**ITINERARIO INTERNAZIONALE E78
S.G.C. GROSSETO - FANO
ADEGUAMENTO A 4 CORSIE
NEL TRATTO GROSSETO - SIENA (S.S. 223 "DI PAGANICO")
DAL KM 41+600 AL KM 53+400 - LOTTO 9**

PROGETTO ESECUTIVO

**ELABORATI GENERALI
DOCUMENTAZIONE ART.169 D.LGS 163/2006 E SS.MM.II.
Relazione introduttiva**

CODICE PROGETTO		NOME FILE		REVISIONE	SCALA:
PROGETTO	LIV. PROG.	N. PROG.	T00-EG08-GEN-RE01		
L O F I 1 5	E	1 9 0 1	CODICE ELAB. T 0 0 E G 0 8 G E N R E 0 1	A	-
A	Emissione	Mar 2021	L.Sbrenna	E.Bartolucci	N.Granieri
REV.	DESCRIZIONE	DATA	REDATTO	VERIFICATO	APPROVATO

Figura 4-1 Planimetria di confronto tra PE_VA (a sx) e PE_169 (a dx), del tratto in corrispondenza del Viadotto Merse

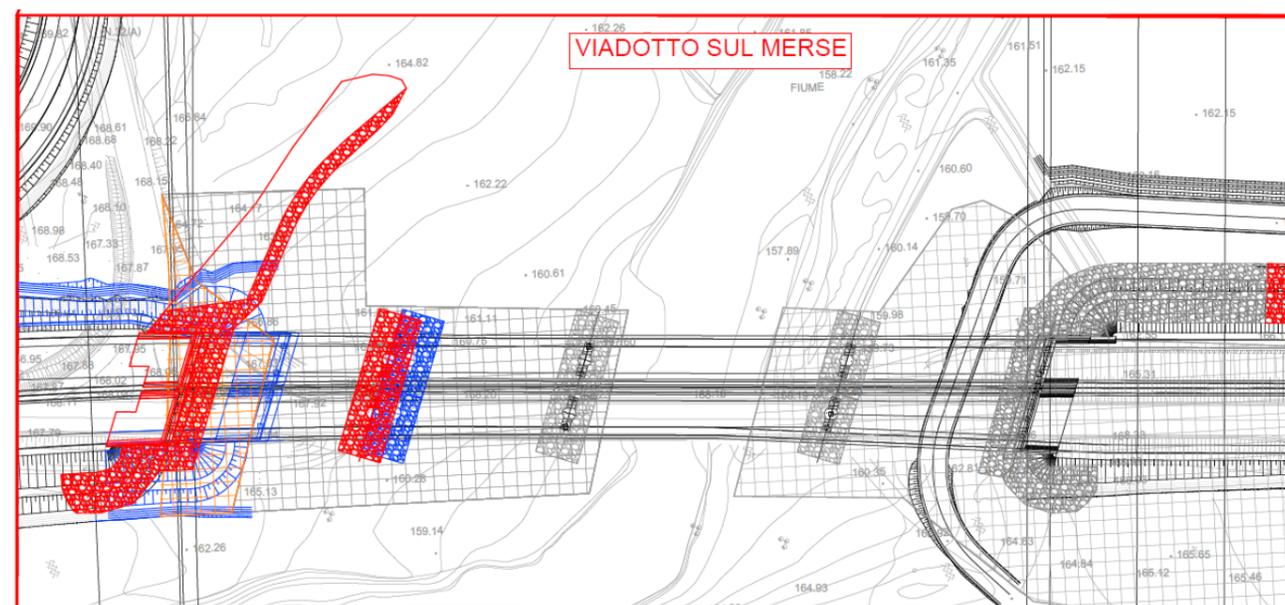
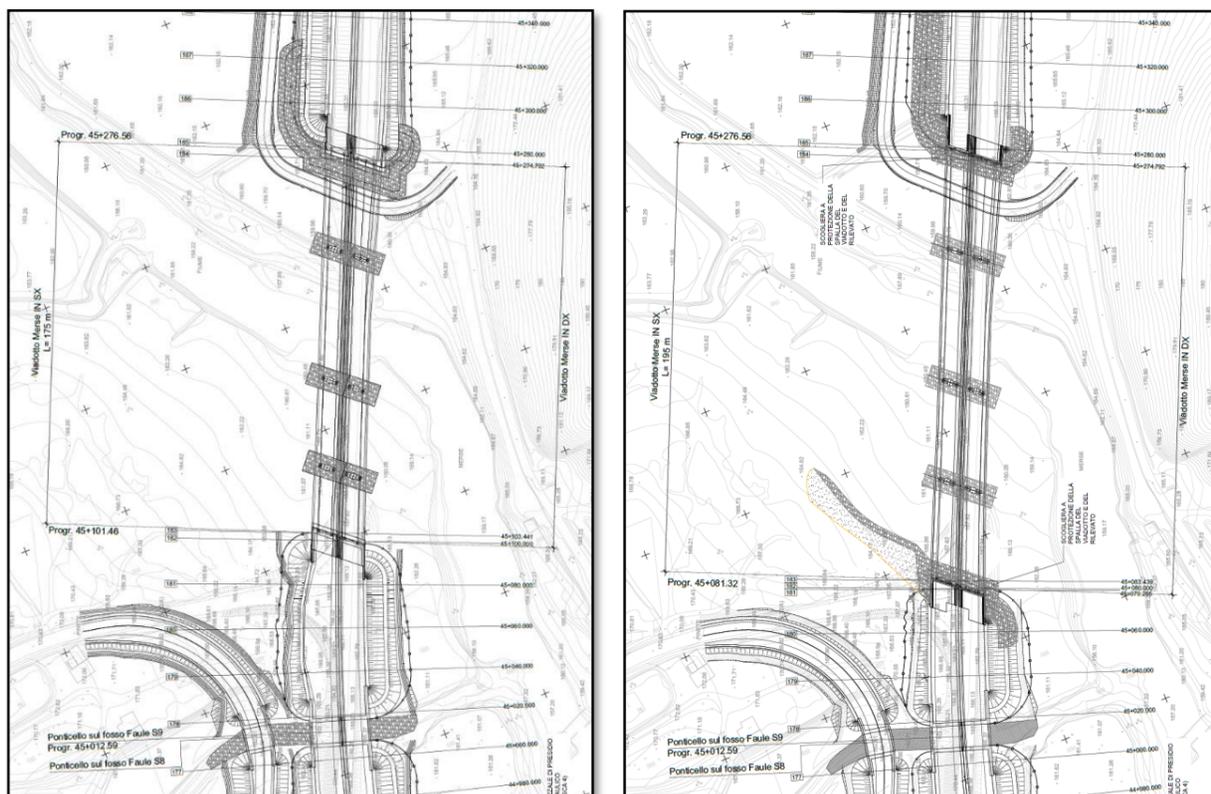
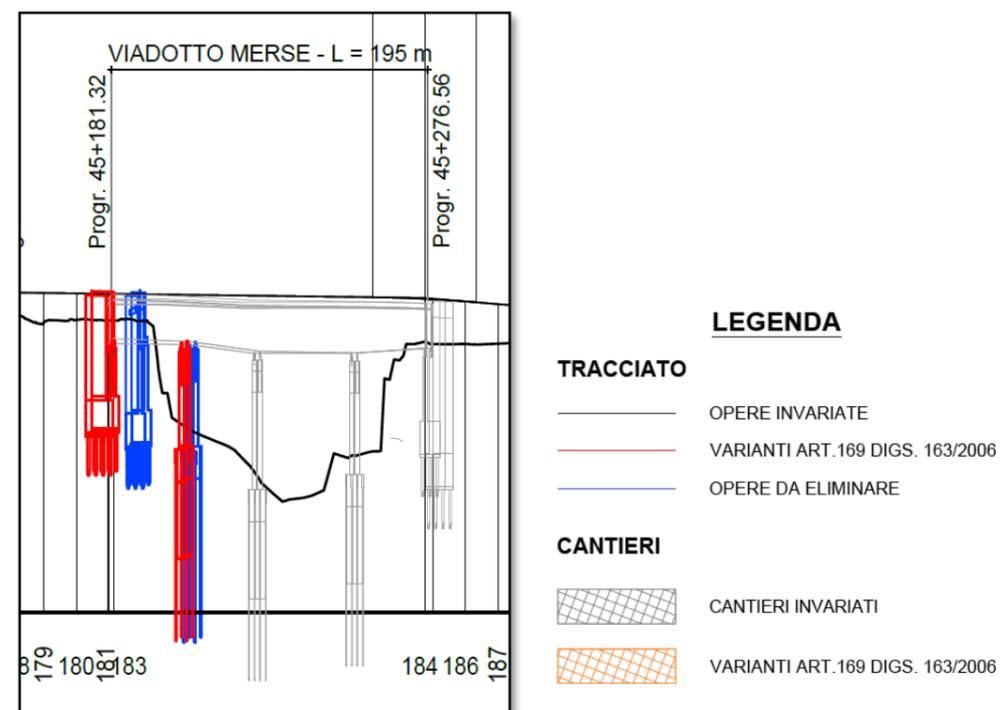
Nel dettaglio, come riportato in premessa, rispetto al PE_VA, sono state introdotte le seguenti modifiche.

Con riferimento al Viadotto Merse:

- aumento della luce delle campate attualmente inferiori o uguali a 40m, (ossia della prima e della seconda campata);
- realizzazione di un deflettore a monte della spalla sud in destra idraulica, in massi sciolti rinverditi, con riprofilatura del terreno esistente.

Con l'introduzione di tali modifiche, il Viadotto Merse, nel PE_169, risulta costituito di quattro campate con scansione 45-45-60-45 e lunghezza complessiva 195 m, mentre, nel PE_VA, risulta costituito di quattro campate con scansione 30-40-60-45 e lunghezza complessiva 175 m.

In recepimento delle indicazioni del Genio Civile Toscana Sud, il viadotto sul fiume Merse è stato rigeometrizzato e le campate allungate fino ad ottenere la scansione 45-45-60-45. Inoltre, sempre in ottemperanza alle sopra citate richieste, la soletta di transizione a tergo delle spalle è stata eliminata e la funzione di transizione tra l'opera ed il rilevato a tergo è stata esplicitata inserendo un cuneo di misto cementato a tergo delle spalle.

Figura 4-4 Pianta viadotto Merse

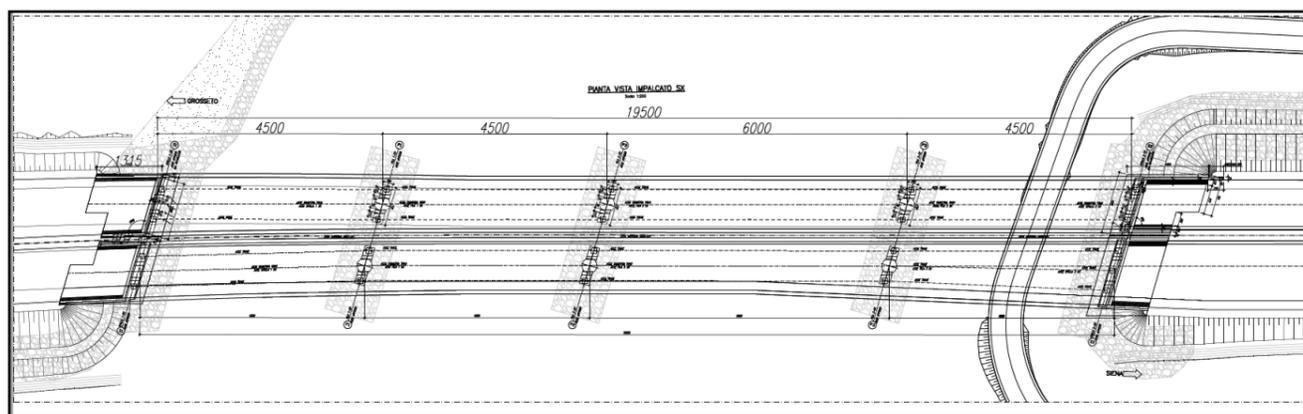
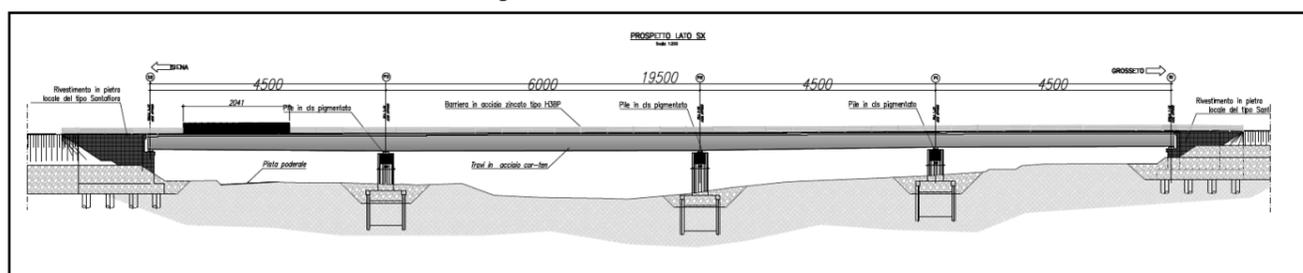
I viadotti sul fiume Merse sono due viadotti distinti, uno per ciascuna carreggiata, costituiti da quattro campate con luce di calcolo rispettivamente pari a 45-45-60-45 m e lunghezza complessiva di 195 m. L'impalcato è a sezione mista di larghezza variabile con valore minimo pari a 11.25m. L'impalcato del viadotto in sinistra, in affiancamento

Figura 4-7 Sezione e planimetria idraulica derivante dallo studio dimensionale del corso d'acqua Merse in asse al viadotto

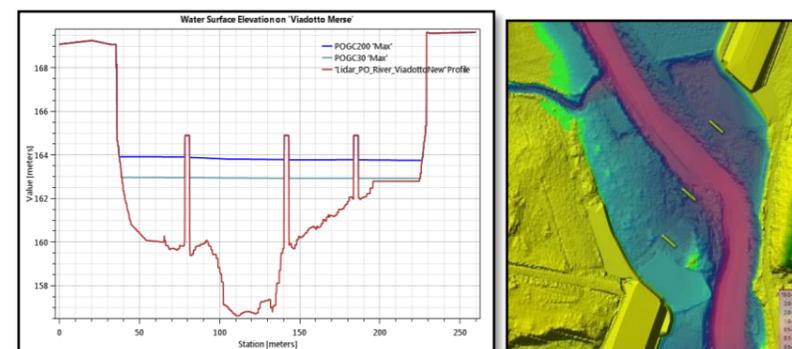
Per evitare che la piena duecentennale del Fiume Merse possa determinare problemi di stabilità alla spalla in destra idraulica del viadotto sul Fiume Merse, è stato realizzato un deflettore in massi naturali sciolti che accompagna il

flusso di acque lungo la scogliera posta a protezione della spalla stessa. Tale opera è stata dimensionata e verificata analizzando le velocità dell'acqua lungo la sponda e sulla spalla.

Figura 4-16 Sezione scochiera in massi sciolti rinverditi con Talee *Salix Elaeagnos* (salice ripaiolo) a protezione del rilevato alla pk 45+540 in massi sciolti rinverditi dal km 45+280 al km 45+720;

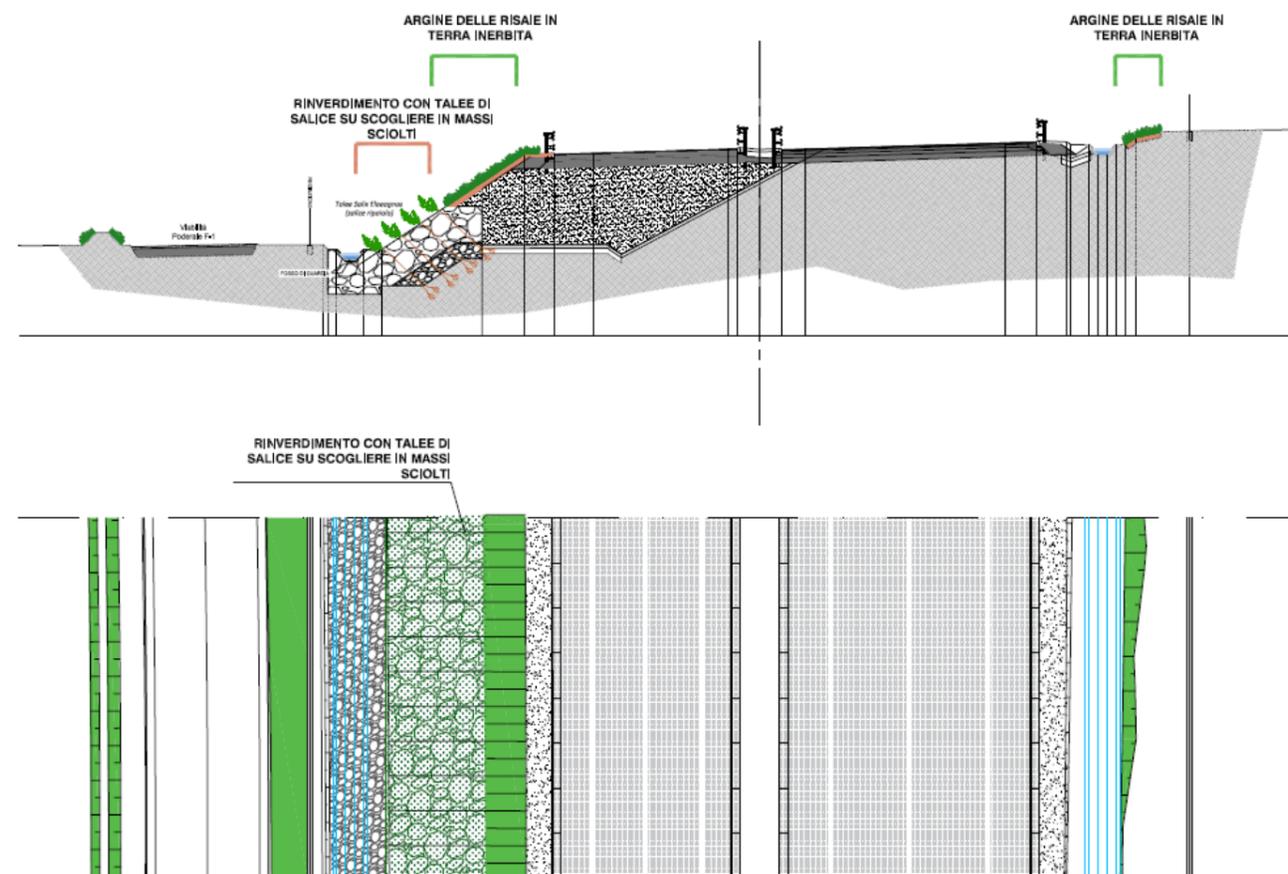
Si sottolinea che i tratti di scochiera che non erano presenti nella precedente configurazione progettuale, oltre ad essere finalizzati alla protezione dei rilevati stradali, determinano un miglioramento dal punto di vista ambientale in termini di compatibilità idraulica apportando impatti positivi. Inoltre si evidenzia che le scochiere inserite nella nuova configurazione progettuale hanno il medesimo ingombro del rilevato che era già presente nel PE_VA.

Per migliorare l’inserimento percettivo delle opere di protezione aggiunte e mitigare l’impatto paesaggistico, è prevista la rinaturalizzazione delle scochiere in massi naturali sciolti tramite l’inserimento di talee di specie arbustive dotate di elevata capacità di propagazione vegetativa. Le scochiere in massi sciolti saranno rinverdate l’inserimento di talee delle specie vegetali “*Salix elaeagnos*” (salice ripaiolo) e l’aggiunta e l’intasamento con inerte sabbioso.

Figura 5-5 Sviluppo del Viadotto Merse rispetto alla ZSC IT5190007. Confronto tra il PE_VA (in rosso) ed il PE_169 (in blu)

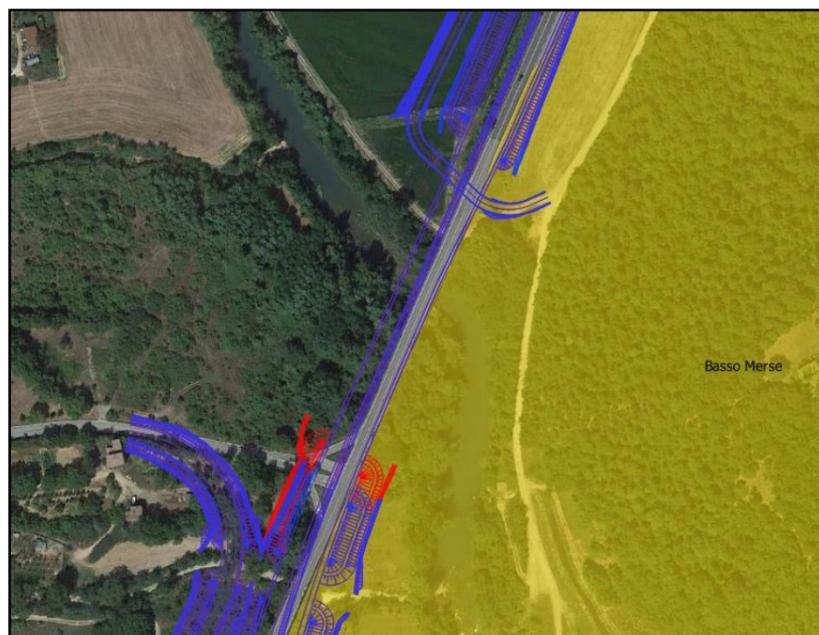
Come è possibile evincere dalle immagini seguenti, nel PE_169, la configurazione del Viadotto Merse, prevedendo l’arretramento della spalla sud, permette di ridurre l’ingombro delle opere all’interno del perimetro della ZSC, con conseguente minore sottrazione di suolo definitiva ed un maggior margine di ripristino a seguito della dismissione dei cantieri.

Figura 5-6 Cantieri operativi del Viadotto Merse rispetto alla ZSC IT5190007. Confronto tra il PE_VA (in ciano) ed il PE_169 (in tratteggio rosso).

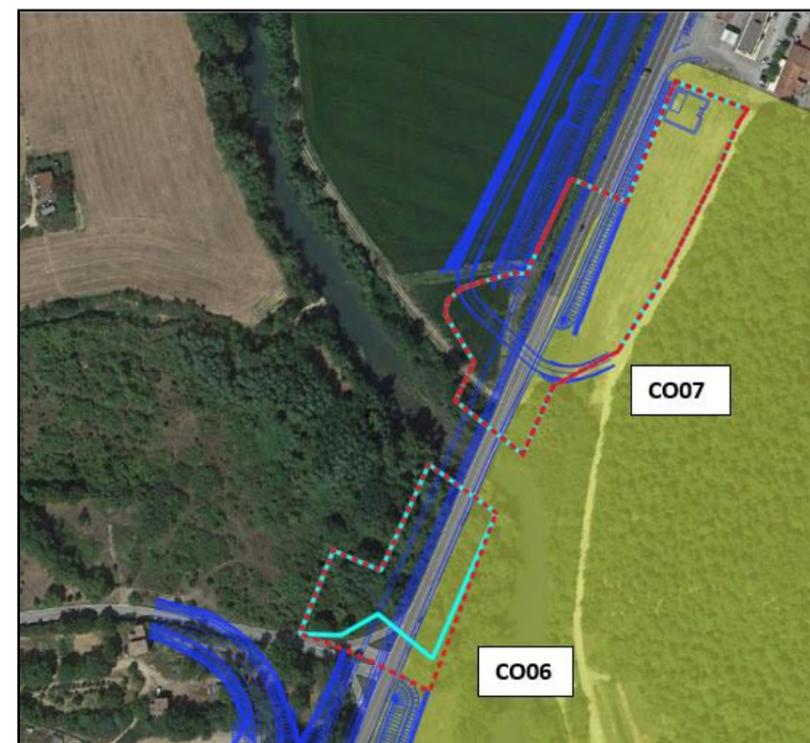
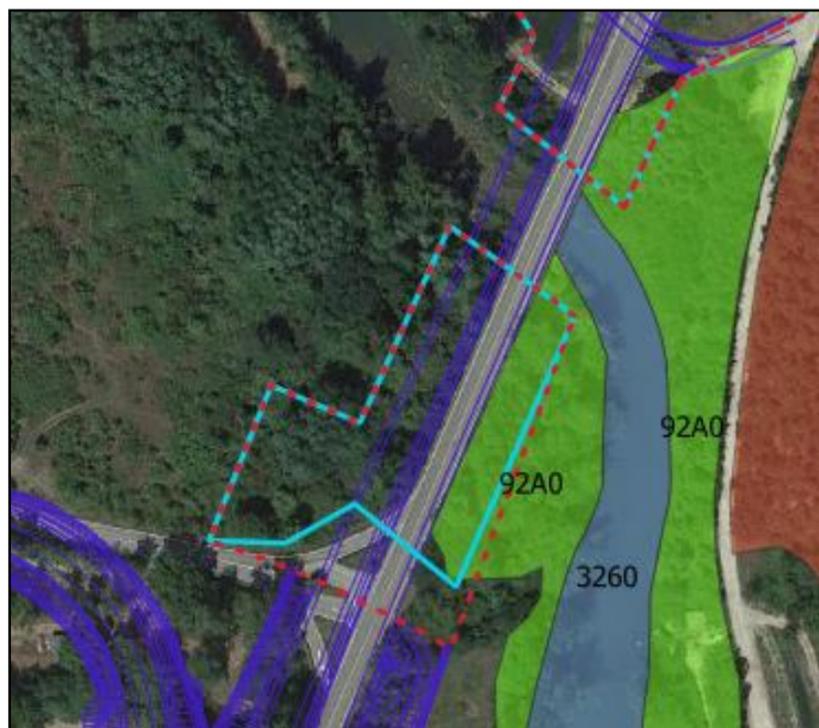
Durante la cantierizzazione, nel PE_169, si è reso necessario un ampliamento, di circa 1000 mq, del cantiere CO06, in funzione della nuova geometrizzazione della spalla sud. Risulta invece Invariato il cantiere CO07.

L’ampliamento del cantiere CO06 insiste su un’area che, nel PE_VA, prevedeva la realizzazione della spalla sud del viadotto e di una porzione del rilevato. Di conseguenza, l’aumento effettivo di sottrazione temporanea di suolo, dovuta all’ampliamento del cantiere CO06, si riduce ad una strettissima fascia di circa 0,015 ettari. In tale fascia ricade un lembo di bosco deciduo limitrofo alla strada, riconducibile all’habitat 92A0 (Foreste a galleria di Salix alba e Populus alba), caratterizzato da una forte compartecipazione di robinia che ne influenza profondamente la fisionomia. La variazione introdotta rispetto alla configurazione progettuale del PE_VA risulta comunque minima e, anche in ragione della capacità di recupero dell’habitat a seguito dell’intervento di sistemazione ambientale previsto a valle della dismissione del cantiere, può essere ritenuta non sia significativa per la componente.
